Z m ě n o v ý l i s t č. 1

Název akce: „Víceúčelová plocha v areálu sportovního stadionu v Dačicích“

ZL č. 1 – drenáže

ZL č. 2 – změna skladby podkladních násypů pod hřiště

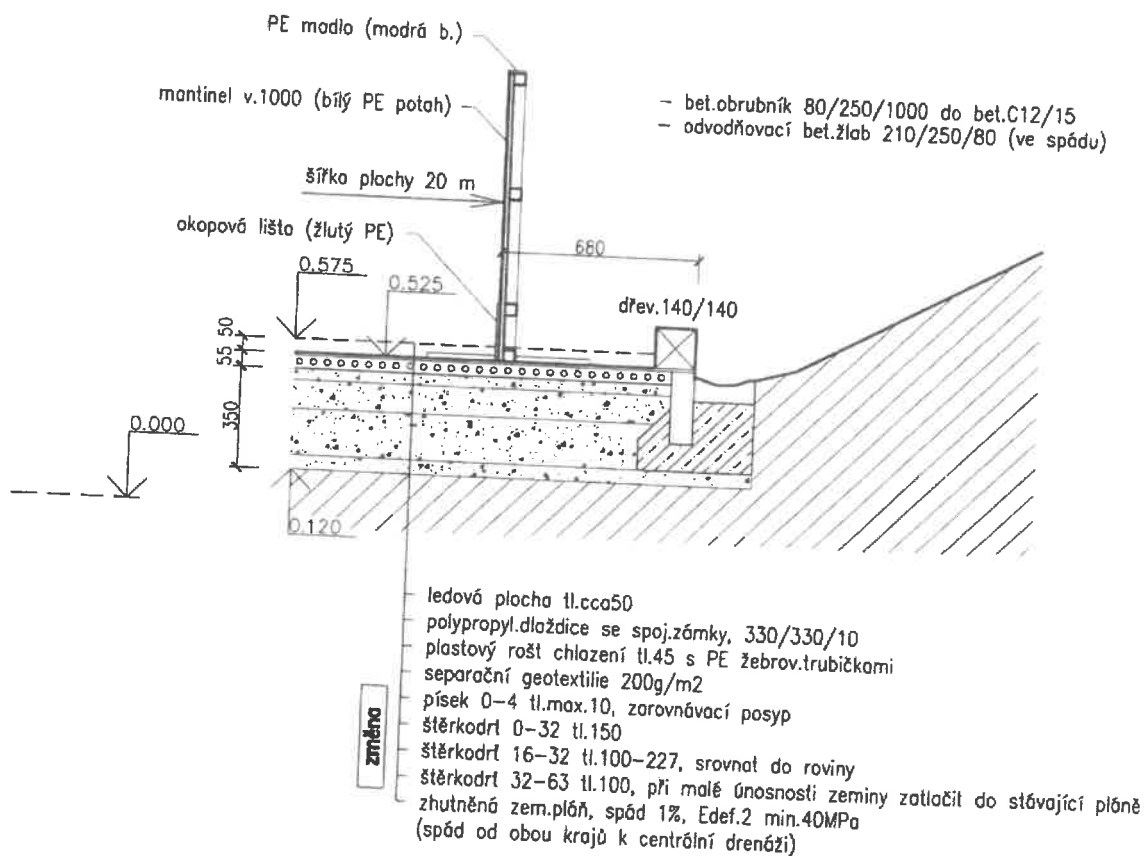
Na základě připomínek TDI a dodavatele stavby k navržené skladbě podkladních násypů pod hřiště zpracoval projektant stavby změnu PD – řez B, číslo výkresu D.1.1.2.9, ze dne 11.6.2020

- vrstvy násypů dle původního návrhu

- vrstva násypů dle změnového výkresu

- je třeba dodržet celkovou tloušťku násypu šterků 35 cm od výš. kóty 0,120.

ZMĚNA 11.6.2020
